やはぎ こうだ  
矢作川水系広田川 (5.95k ~ 6.15k)

改修予定箇所  
岡崎市中島町地内  
西三河建設事務所

キーワード：小段、寄せ土・寄せ石

A - A(既往計画)

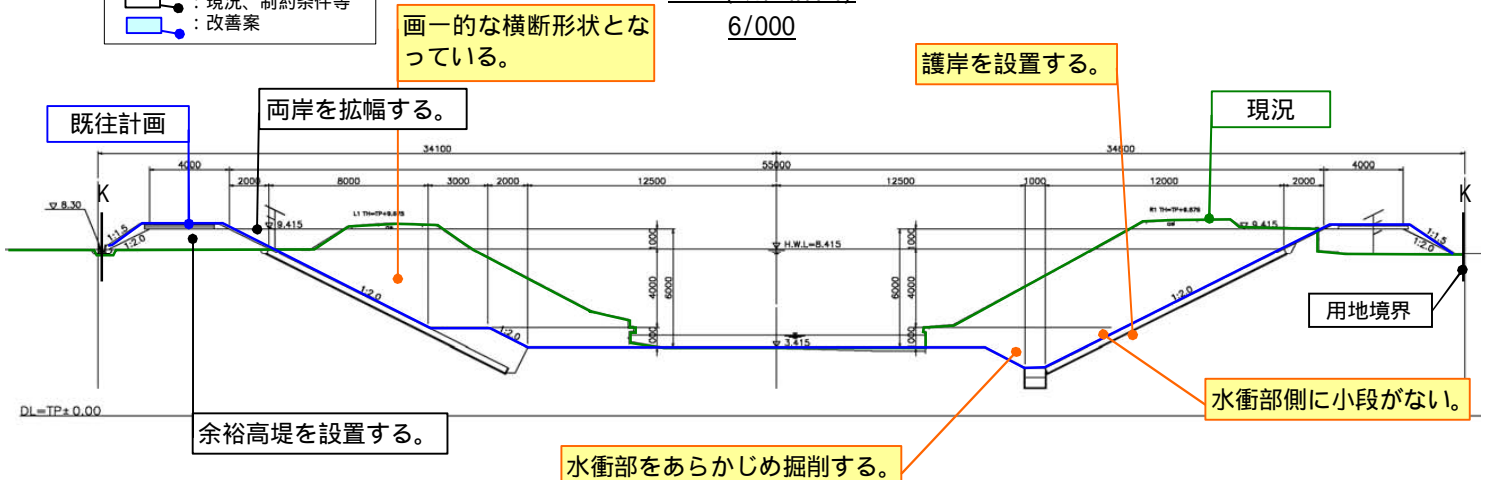
| 項目     | 計画  | 課題   |
|--------|---|--|
| 平面計画   | 現況法線に沿って兩岸を拡幅する。                          | ・工事コストや環境面から改変がより少ない片岸拡幅が望ましいが、既に用地買収に沿った宅地化が進行し、河岸に保全すべき環境要素がないことから、現況河床を極力保全する兩岸拡幅で、特に問題はない。   |
| 縦・横断計画 | 法勾配は2割で護岸を設置し、覆土する。                       | ・定規断面による画一的な横断形となっている。<br>・洪水時の流速が大きくないことから、護岸設置の必要性はないと思われる。  |
|        | 水衝部の河床をあらかじめ掘り下げる。<br>掘込河道であるが、余裕高堤を設置する。 | ・水衝部の河床をあらかじめ掘り下げる予定であるが、現況河床がそれ程掘れていないことから、自然の営力に任せる方が良い。<br>・宅地の前に盛土するためには宅地側からの見晴らしを遮る等の課題はあるが、現況堤防高が既に計画堤防高まであり、出水被害も生じている箇所であるため、余裕高は必要である。 |
| その他    | 一般部・内岸部の低水路には、小段を設ける。                     | ・右岸側の水衝部には小段がないので、上下流区間との連続性が一部なくなっている。  |

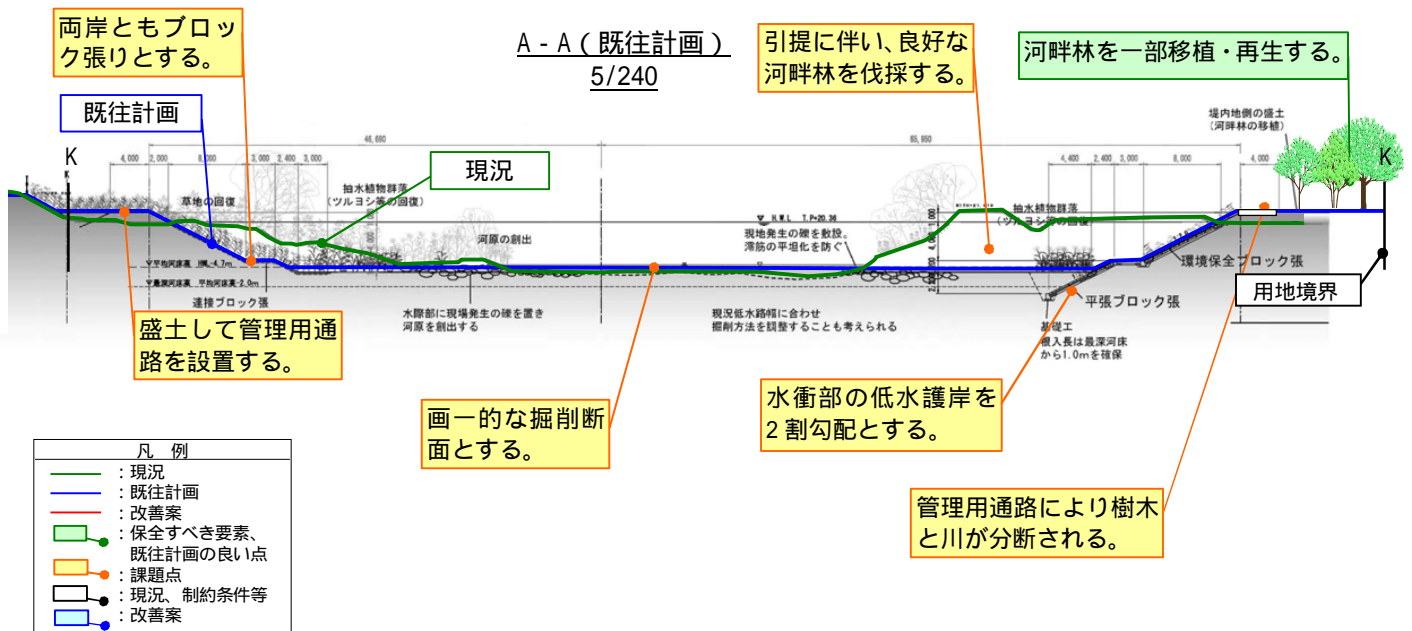
| 項目     | 計画                                      | 課題   |
|--------|---|--|
| 平面計画   | 右岸を拡幅・築堤、左岸を掘削する。<br>右岸の河畔林は、右岸堤防に再生する。 | ・良好な右岸の河畔林、左岸の高木が伐採される。<br>・右岸引堤のため伐採される樹木を天端へ移植することや新規に植樹を実施することは評価できるが、右岸の用地に余裕がある箇所では、堤防上の河道側へ植樹を検討すると良い。 |
|        | 管理用通路を両岸に設置する。                          | ・左岸側(掘込)の引提区間には、管理用通路として利用可能な通路があるが、盛土して管理用通路を新たに設置している。   |
| 縦・横断計画 | 法勾配は、2割とする。                             | ・画一的な断面となっている。<br>・水衝部の低水護岸を2割勾配としており、淵の形成を阻害する。   |
|        | 護岸は、平ブロック張り、環境保全ブロック張り、連節ブロック張りとする。     | ・市街地であり、住民の目に触れる機会が多い場所であるため、両岸ともブロック張りとするのではなく景観に配慮したものが望ましい。   |

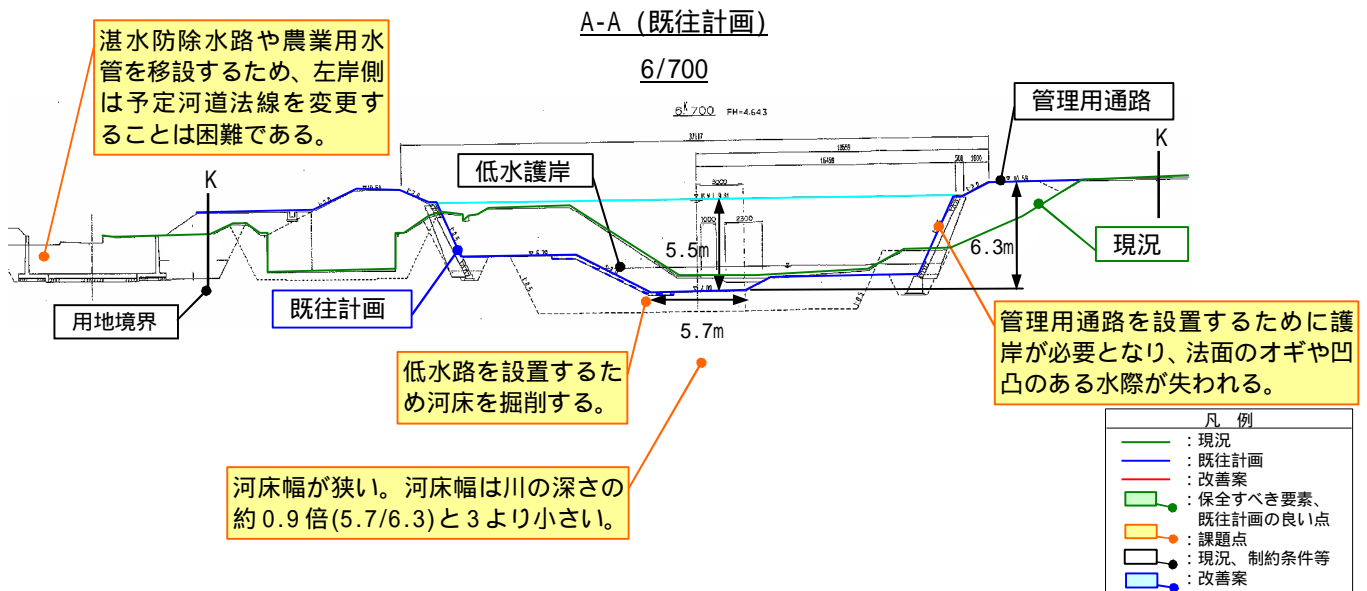
| 項目      | 計画                      | 課題   |
|---------|-------------------------|--|
| 平面計画    | 右岸側は河道を埋めて管理用通路を設置する。   | ・右岸側は掘込であるが、管理用通路を設置するために河道を埋めて護岸を設置する。オギが茂る河岸と現況の緩やかに凹凸のある自然な水際が失われる。 |
|         | 左岸側に拡幅する。               | ・左岸側にある湛水防除水路や農業用水管等の制約により河道法線の変更は困難である。                               |
| 縦・横断面計画 | 護岸を設置する。                | ・護岸の直高が高いため、護岸の露出が目立ち人工的な景観になる。  |
|         | 低水路を設置し、左岸側には低水護岸を設置する。 | ・水際部が直線化、固定されるため、現在の自然な水際が失われる。<br>・河床掘削を1m程度行う。<br>・河床幅が狭い。           |
| その他     | フェンスが設置されている。           | ・左岸側の堤防天端にフェンスがあるため、水辺に近づくことが困難である。                                    |

6/250  
右岸側

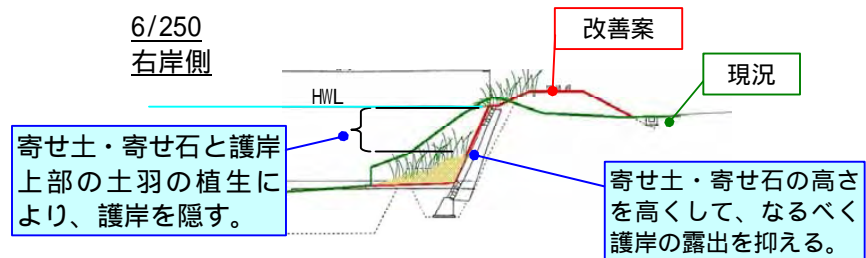
改善案の護岸の見えるの高さは、左岸側は3m程度、右岸側は6m程度となり、目立つため、見えるを抑える工夫をする。

前面の寄せ土・寄せ石と植生により見えるを少なくする。特に右岸側は寄せ土・寄せ石の高さを高めに設定する。

法面の明度を抑えるため、半割ブロック等、表面にざらつきのあるものを利用する。

天端のコンクリートの形状を工夫し、植生を生育させて境界部のラインをぼかす。護岸法肩を目立たなくして端部がわかりにくくなると、転落する危険性が高まるケースもあるため、利用状況を把握し、配慮する必要がある。

### A-A (既往計画)

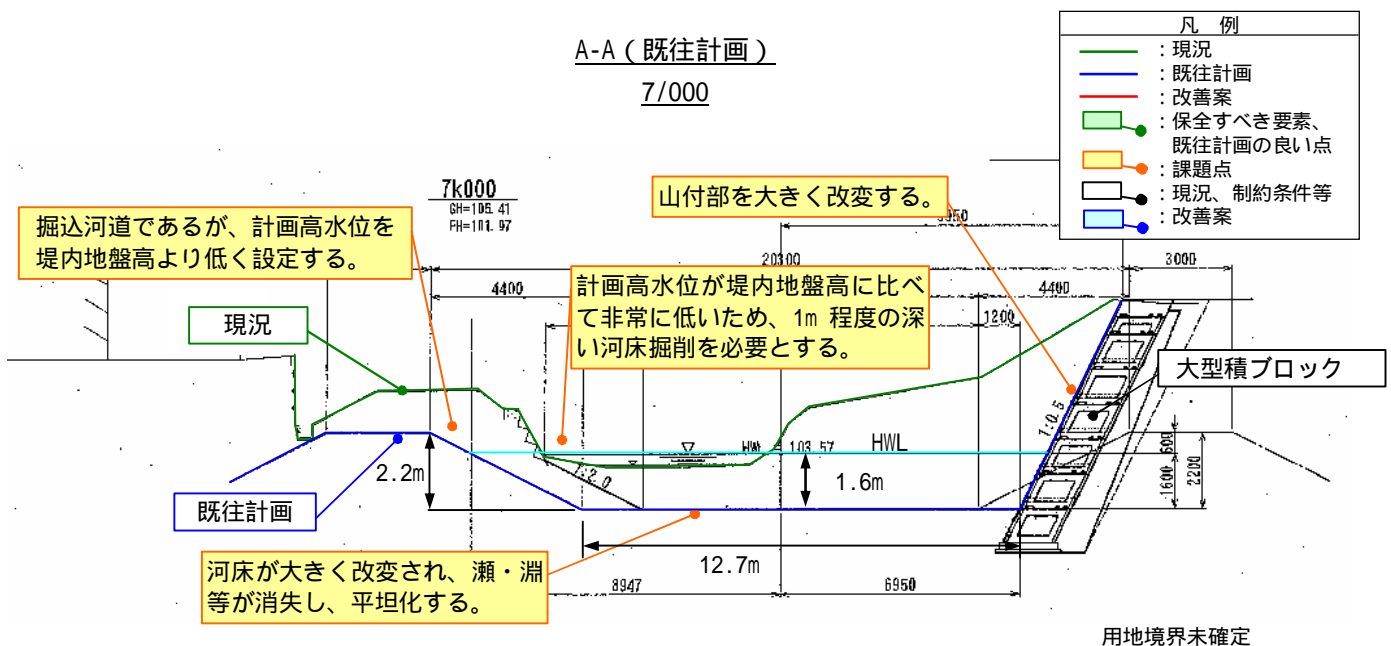
| 項目     | 計画  | 課題   |
|--------|---|--|
| 平面計画   | 右岸側の山付部を大きく切り込み、湾曲部をやや直線的にした法線形とする。       | <ul style="list-style-type: none"> <li>・山付部の良好な自然環境が消失する。</li> <li>・地形変化が大きく、コストが高くなる。</li> </ul>  |
| 縦・横断計画 | 堤内地盤高に対して計画高水位が低く設定されている。<br>河床を1m程度掘削する。 | <ul style="list-style-type: none"> <li>・計画高水位が堤内地盤高に比べて非常に低く、河積を確保するために河床を深く掘り下げる。</li> <li>・掘削深が1m程度と非常に大きく、瀬・淵等、現況河床の縦断的な変化を考慮しない平坦で単調な河床となる。</li> </ul> |
| 連続性    | 河床掘削により合流する広見川との河床高に大きな差が生じる。             | <ul style="list-style-type: none"> <li>・落差により水生生物の移動が阻害される。</li> </ul>   |

A - A (既往計画)

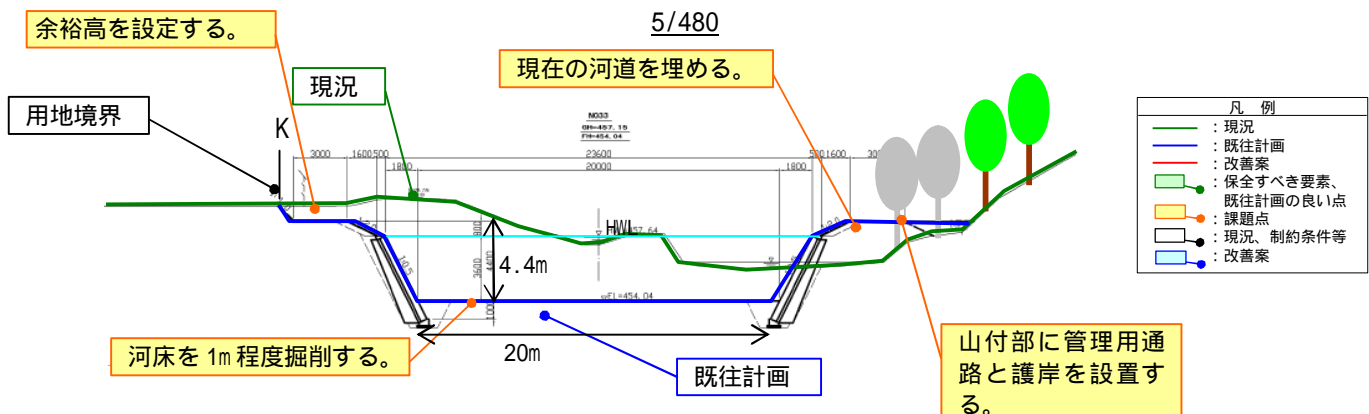
| 項目      | 計画                                       | 課題   |
|---------|--|--|
| 平面計画    | 河道法線を直線的に修正する。<br>右岸側へ護岸を設置し、管理用通路を設置する。 | <ul style="list-style-type: none"> <li>・河道法線を直線的にするため、平面形状が単調となる。</li> <li>・部分的に現在の河道を埋めるため、現在の良好な河岸が失われる。</li> <li>・右岸側山付部に護岸と管理用通路を設置し、河畔林の伐採、水際部の改変が生じる。</li> </ul>   |
| 縦・横断面計画 | 河床掘削により河積を拡大する。<br><br>画一的な単断面形とする。      | <ul style="list-style-type: none"> <li>・河床を1m程度掘削するため、河床材料、流速等が変化し、洗掘が進む可能性がある。</li> <li>・河床掘削により平常時の水位が低下し、現況の良好な水際線が改変される。</li> <li>・河床の掘削によりミクリの生育場所等が改変される。</li> <li>・画一的な単断面であり、低水路の幅や深さが一定であり、単調な流れになることが予想される。</li> <li>・湾曲部において、水衝部を埋める (5/340付近) 法勾配を緩くする (5/120付近) 箇所があり、淵が形成されにくくなる。</li> </ul> |
| 連続性     | 山付部と河川との連続性が分断される。                       | <ul style="list-style-type: none"> <li>・斜面から河川まで連続した一体的な環境が失われる。</li> </ul>  |

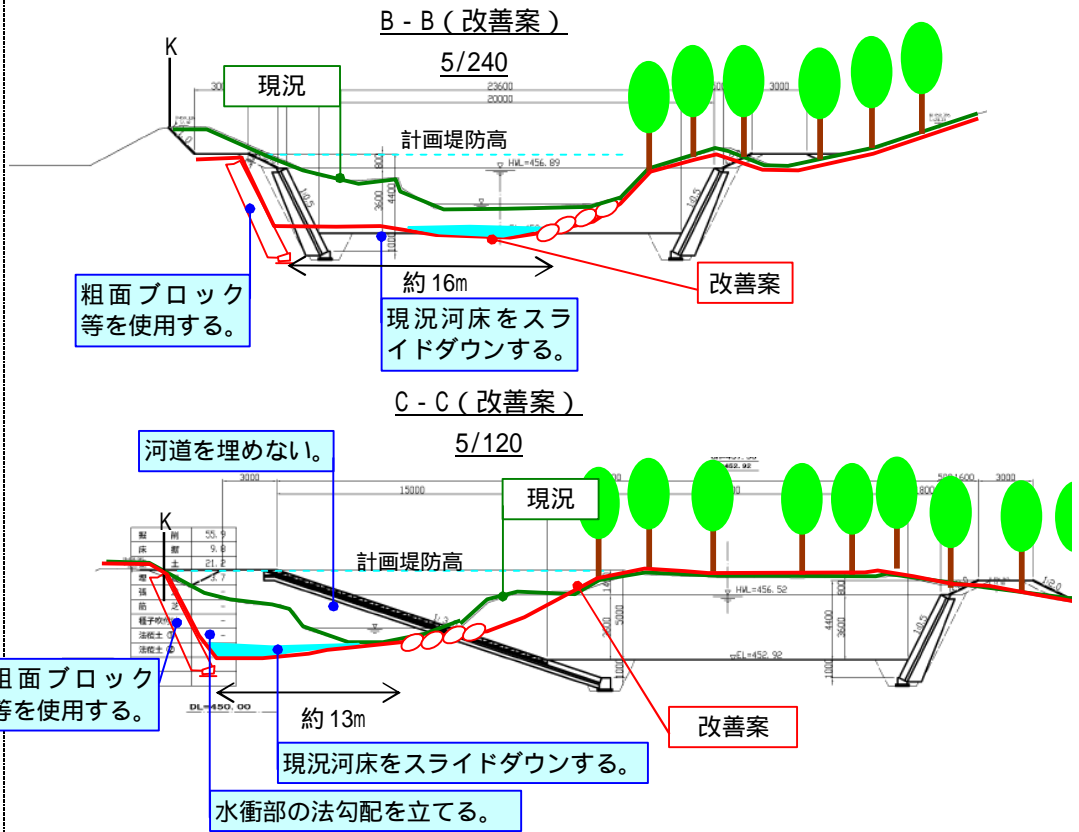
みお筋が河道の中央の箇所  
(例:5/240)

左岸側のみお筋を埋める計画の箇所(例:5/120)

堤防満杯流下能力は河積を確保しており、右岸側の現況河岸を維持したまま河積の確保が可能である。

堤防満杯の流下能力は河積を確保できないため、右岸側を最小限掘削する。
